Rapport de l'Inspection des installations classées

Visite d'inspection du 08/06/2022

PORNIC AGGLO PAYS DE RETZ

L'inspection a porté sur la mise en service de l'alvéole 6.

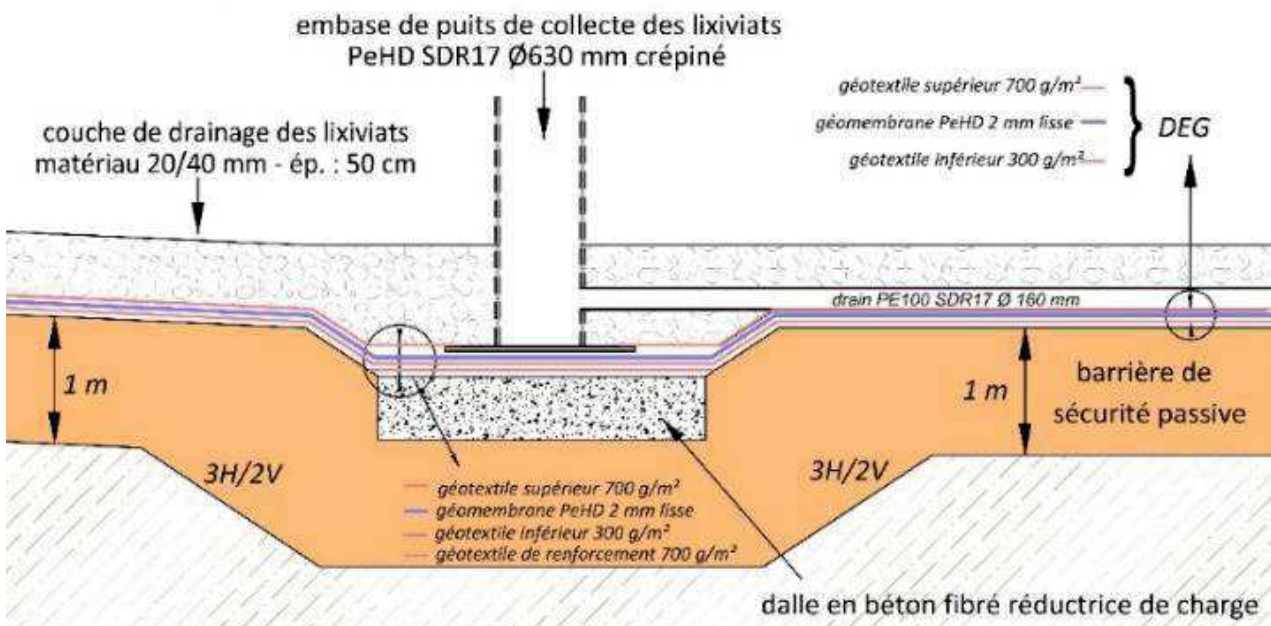
Constats : Le mode d'évacuation des lixiviats est gravitaire. Le casier est équipé d'un puits de collecte en son point bas comme le montre les levées de l'arase du terrassement, de la BSP ou des matériaux drainants.

SODAF GEO INDUSTRIE a fourni un plan de récolement des réseaux de lixiviats et des eaux pluviales. Le puits a été réalisé par sur-creusement du point bas et en adoptant les aménagements tels que présentés sur le schéma ci-dessous en respectant les caractéristiques minimales d'emprise en fond représentant 4 m x 4 m (pentes talutées à 2H/1V), une sur-profondeur de 30 cm (destinée au pompage des lixiviats) après la mise en place de la dalle béton réductrice de charge qui reposera sur l'étanchéité passive (épaisseur : 1 m). GEOSCOP précise que la note de calcul permettant de valider son dimensionnement a été produite.

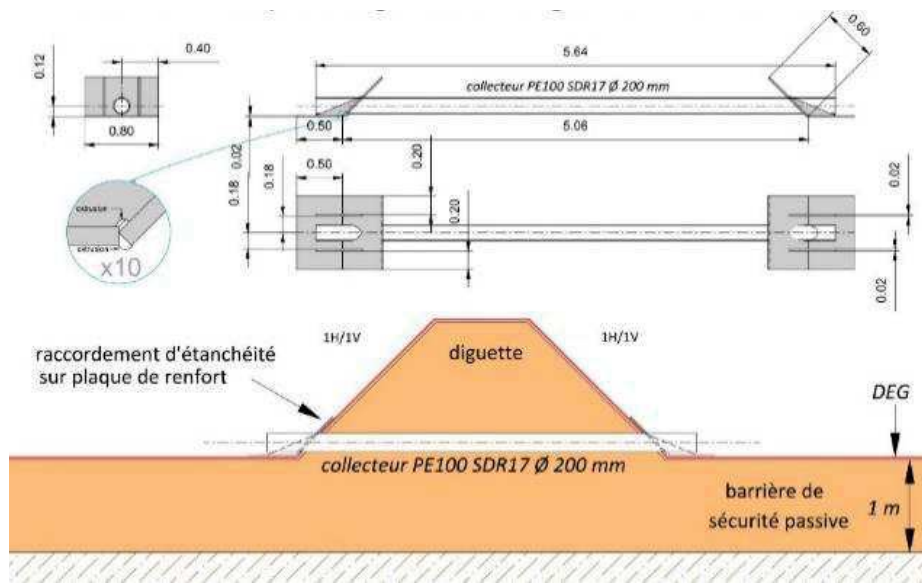
Les passages sous-diguettes (collecteurs en PeHD SDR17 Ø 200 mm) ont été installés par ouverture de deux tranchées dans la diguette ouest puis à la mise en place des deux paires de collecteurs de passage sous diguette (drainage des lixiviats et collecte provisoire des eaux pluviales) associés respectivement aux futures alvéoles A7 au Sud et A8 au Nord. Ces passages ont été remblayés et compactés par des couches passives jusqu'à la tête de l'ouvrage y compris le talutage de finition à 1H/1V.

Les traversées de diguettes sont composées de 2 parties qui ont été reliées par manchon

électrosoudable. La plaque extérieure a été posée ultérieurement pour mieux maîtriser le raccordement d'étanchéité.
